Udviklingsfase

Faglig vurdering

Momentum - Sønder Vium Vind

NATURENS RIGE
Ringkøbing-Skjern Kommune

KORTUDSNIT

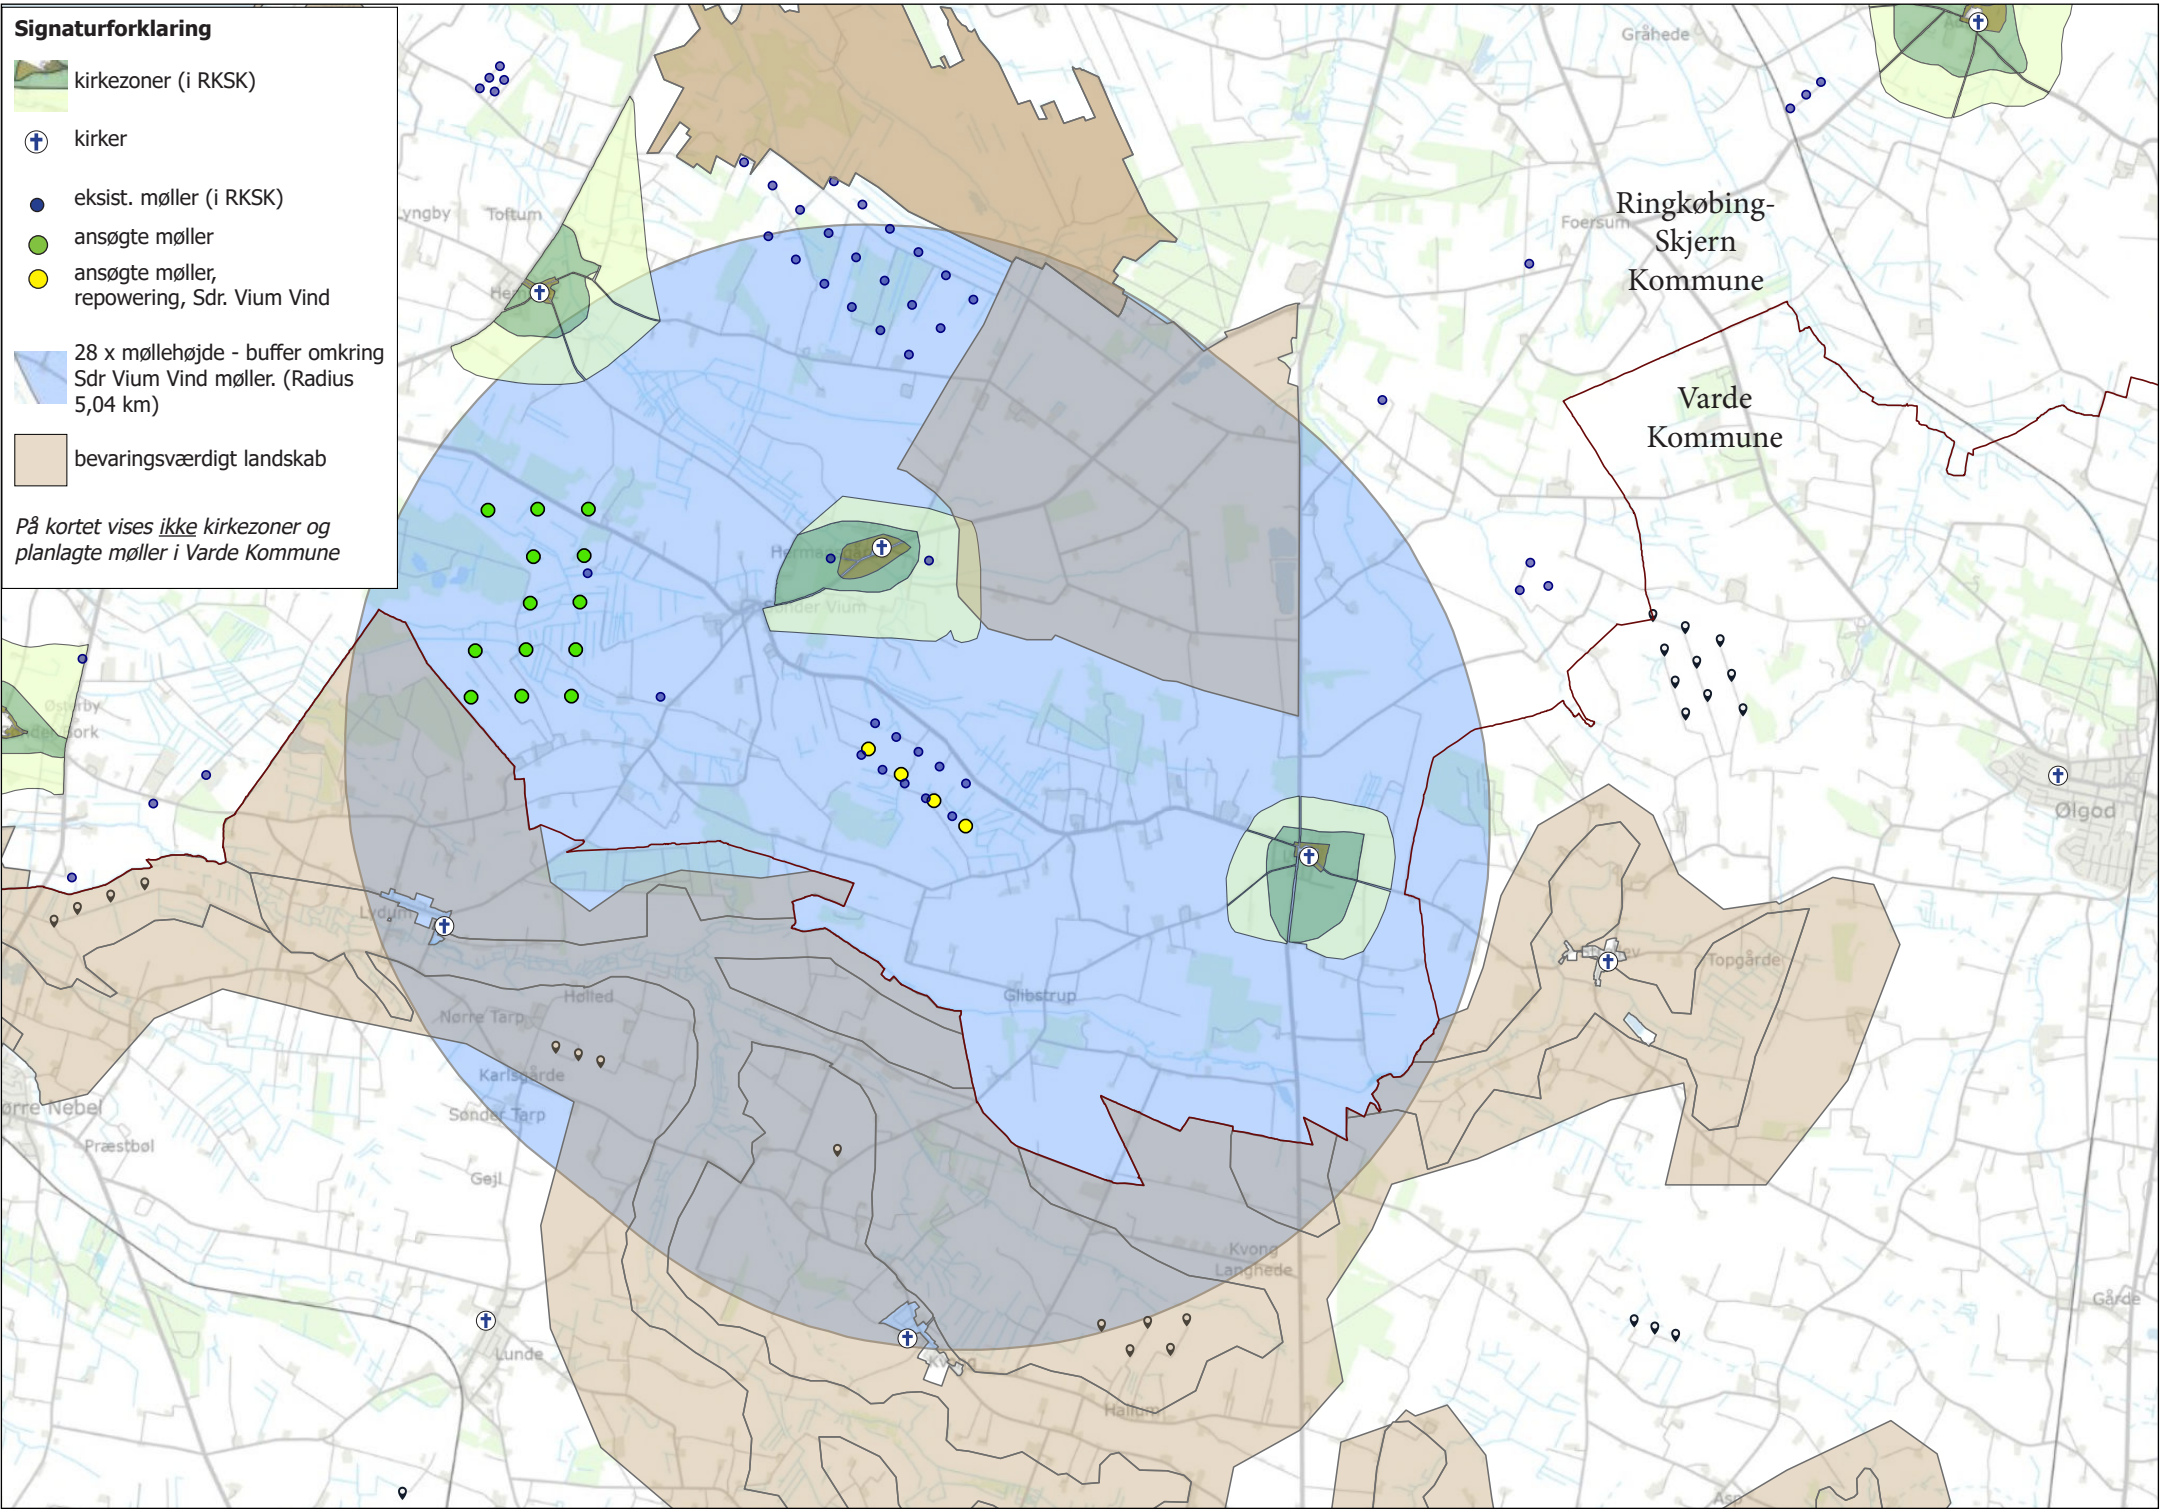
Kommuneplanen udlægger området til udskiftning af eksisterende møller. Dog bør projektet afvejes ift. områdets potentiale som potentielt testområde.

Bør vurderes i sammenhæng med Hemmet-Sdr. Vium-projektet

- Fjernes vindmøller med projektet?: Ja
- Hvor mange vindmøller fjernes?: 10
- Repowering

- Der forudsættes nedlagt 1 bolig
- Der er 14 boliger inden for 4-6 x vindmøllehøjde
- 2 af 4 vindmøller indenfor lavbundsarealer
- Indenfor potentielt område til test vindmøller

Landskab

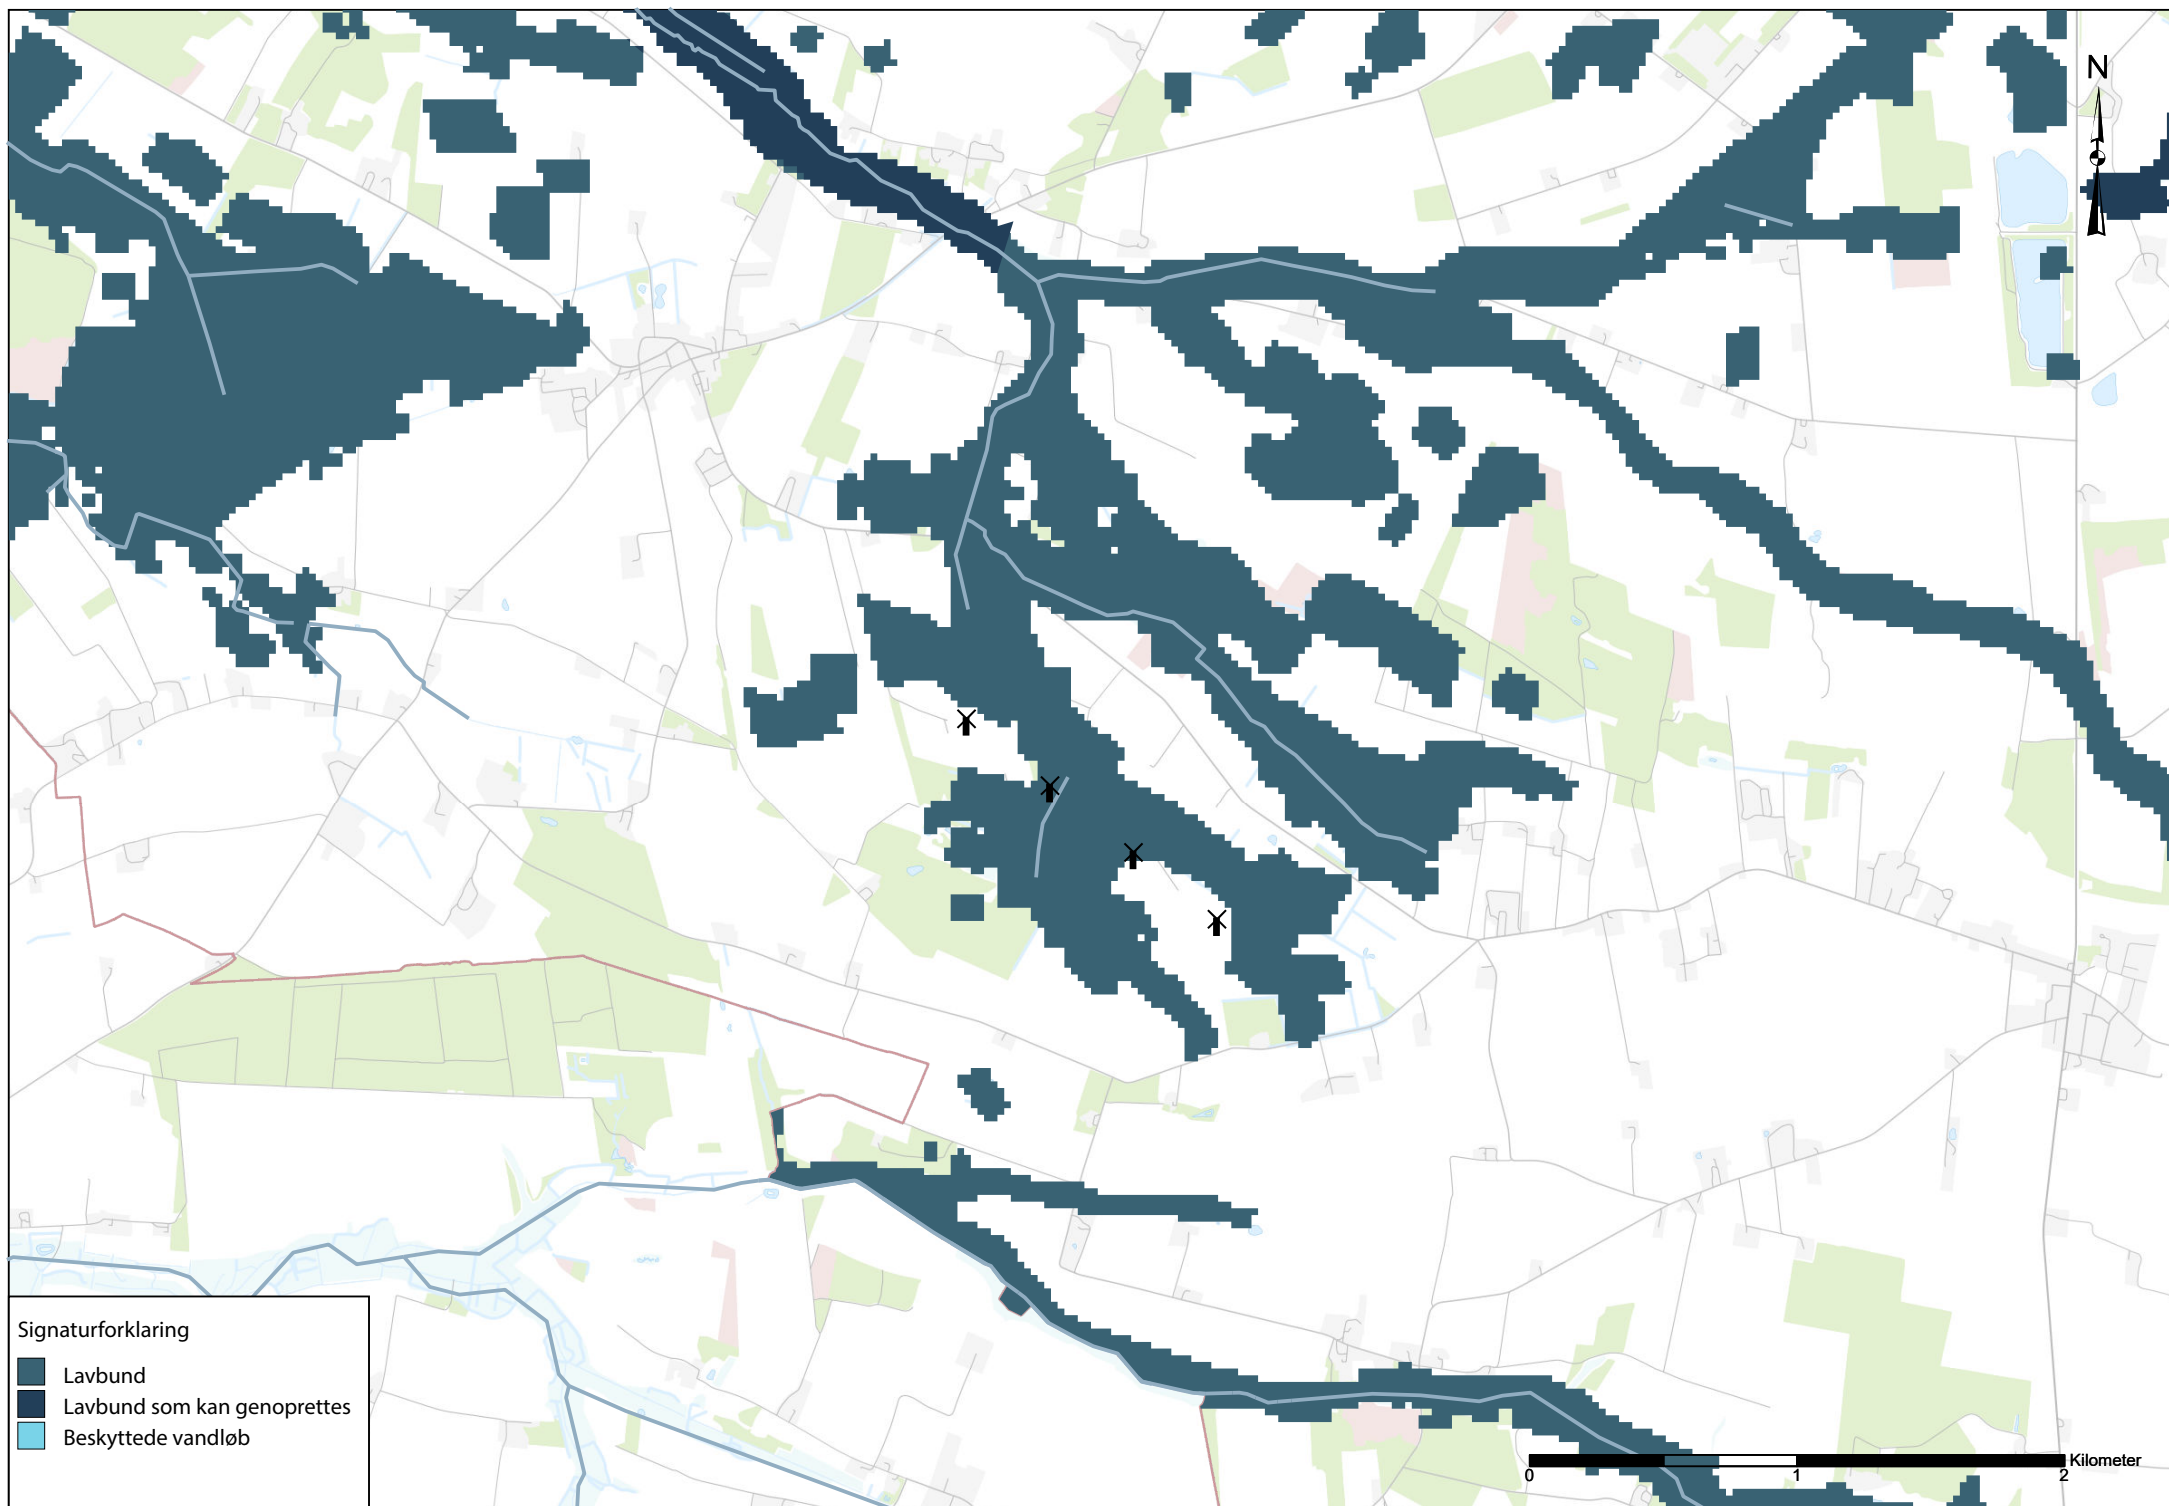
- Vindmøllerne ligger inden for landskabskarakterområdet Varde Bakkeø Landbrugslandskab. Her bør der jf. retningslinjerne lægges vægt på bevarelsen af landskabets karaktertræk som bakkeø, ådale og heder. Der er ikke øvrige landskabsudpegninger i området (Større sammenhængende landskaber, Bevaringsværdige landskaber, Geologisk bevaringsværdi).
- ➔ Den visuelle påvirkning fra møller skal ses i sammenhæng med de møller, der allerede findes i området omkring det ansøgte område. Det er dog nødvendigt at have visualiseringer for at kunne vurdere nærmere på hvordan møllerne opfattes i landskabet. Både som samlet enhed og i relation til nærtliggende møller og andre høje landskabselementer (kirker, højspændingsledninger o.l.).
- ➔ Afstand til de nærmeste kirker: Sdr. Vium kirke 1,97 km, Lyne kirke 3,27 km, Lydum kirke 4,4 km, Kvong kirke 4,94 km og Strellev kirke 5,95 km.

Udsigt fra kirkegården bag ved Sdr Vium kirke. No-
gle af de eksisterende møller ses her umiddelbart til
venstre for kirkebygningen.

Et udsnit af de eksisterende møller, hvor der går en
60 kV højspændingsledning igennem området.

Lavbund:

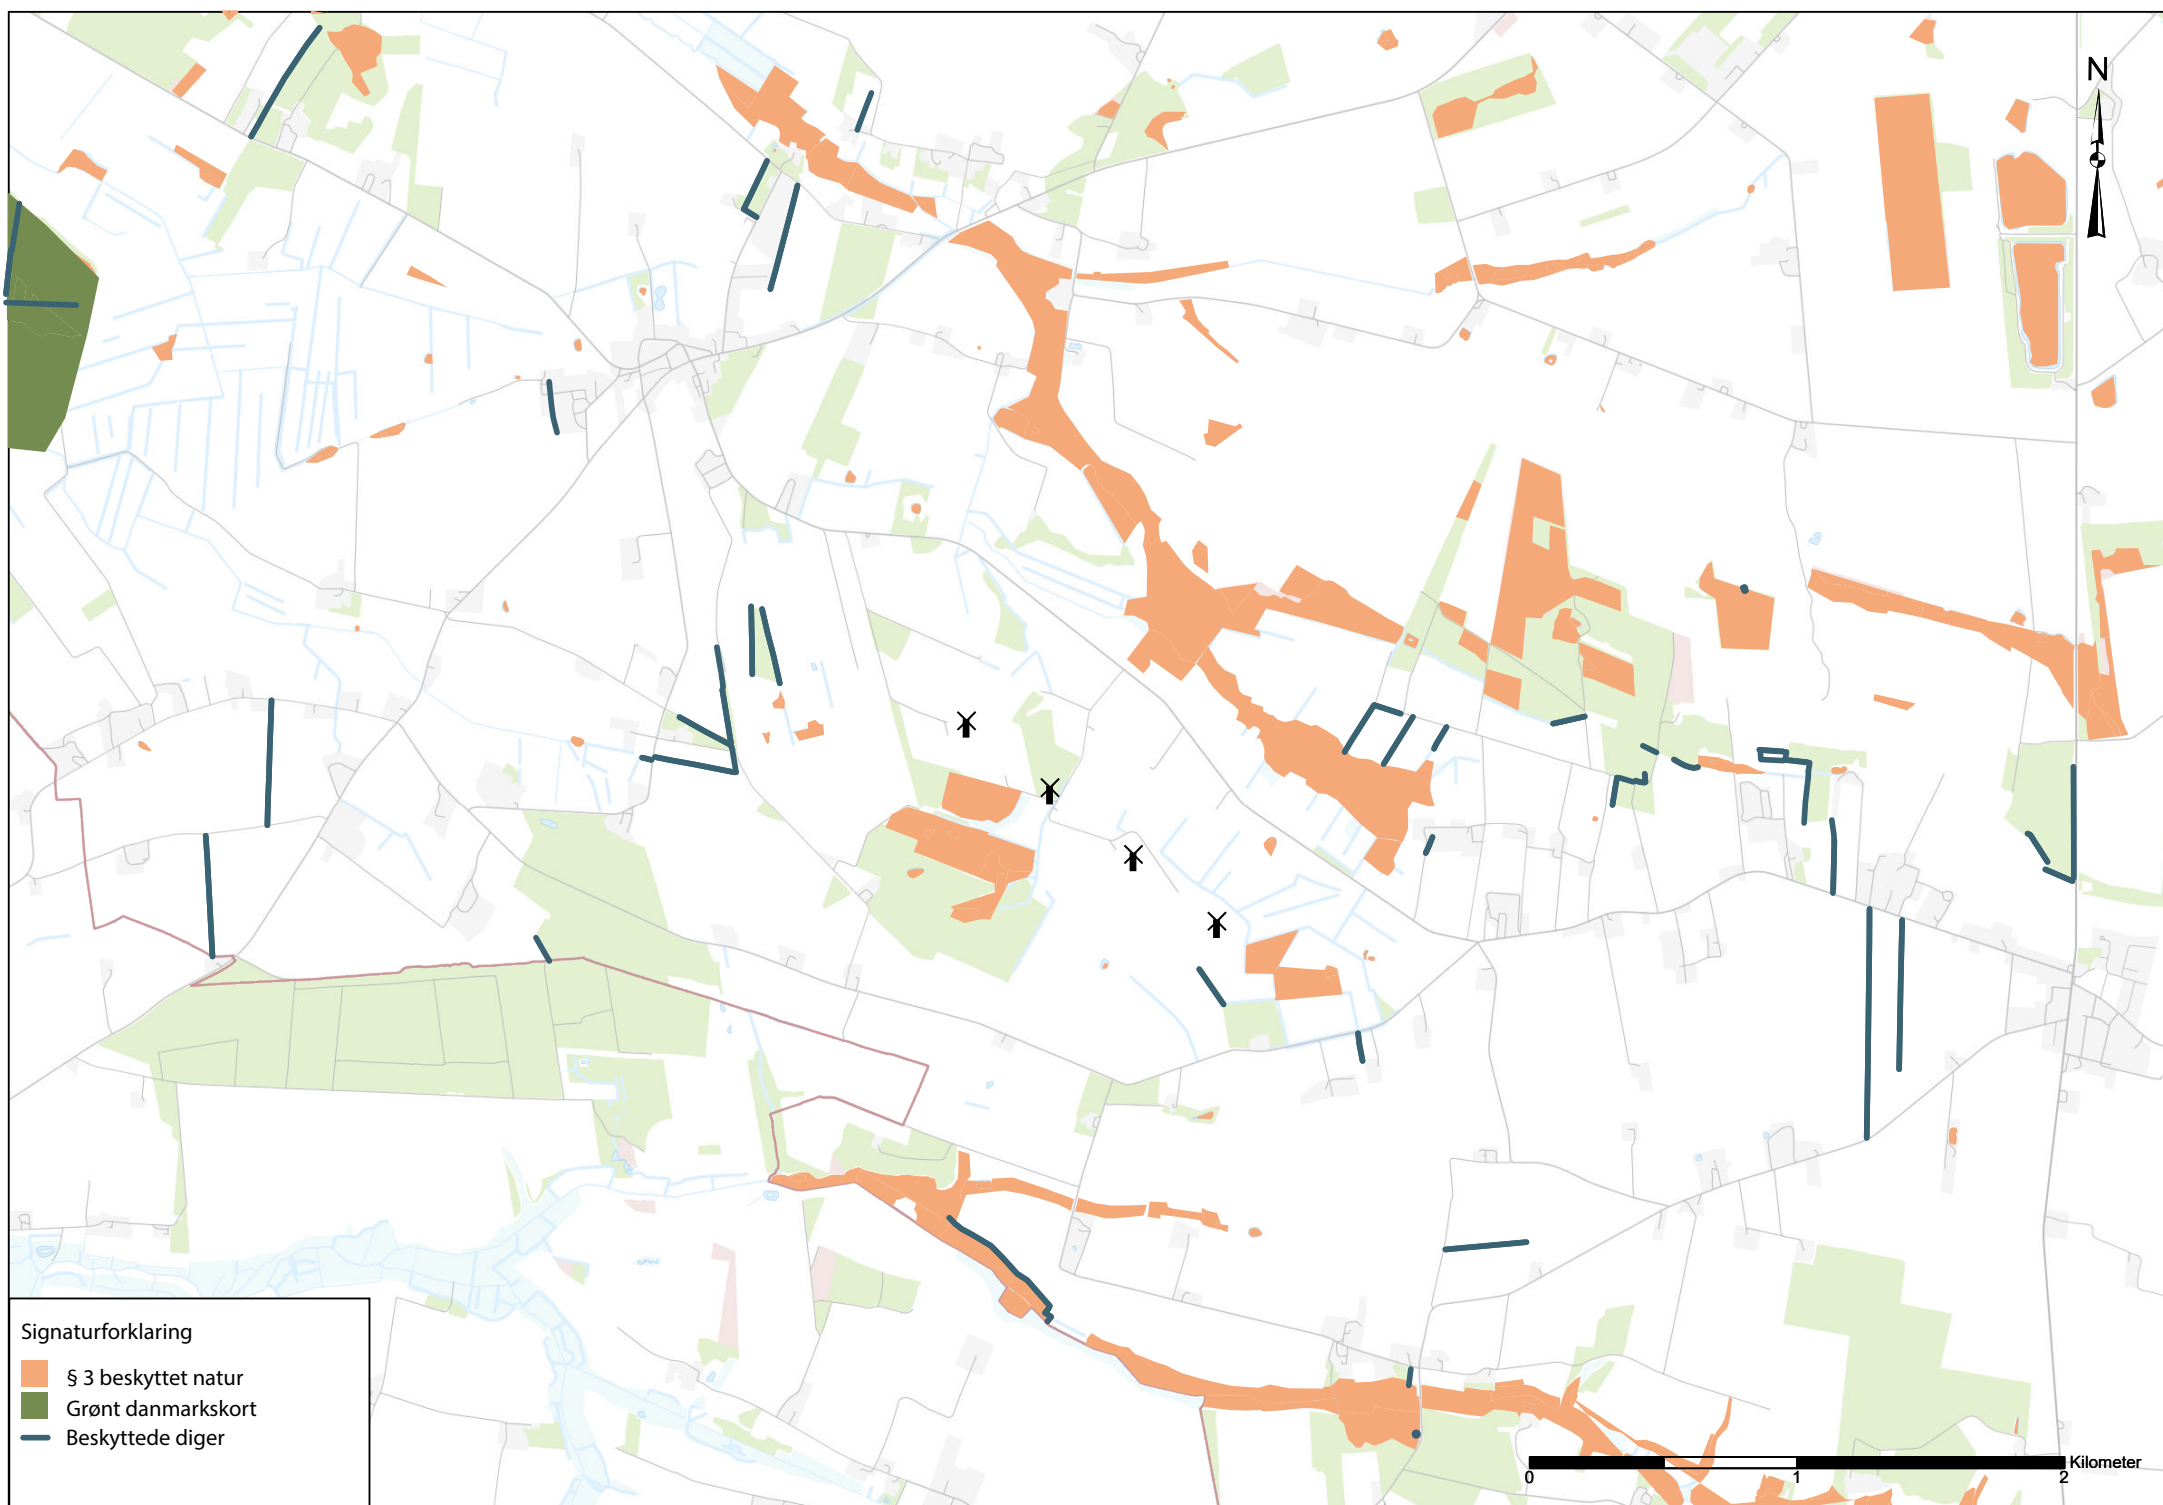
- Vindmøllerne står delvist på et lavbundsareal, hvor der har været en konkret projektforspørgsel.
- Der er umiddelbart kun en af møllerne (nr. 2 fra vest), som står så lavt at der kan være konflikt med en evt. vådlægning af arealet. Det burde være muligt at kombinere de to ting, hvis adgangsveje til møllen sikres.
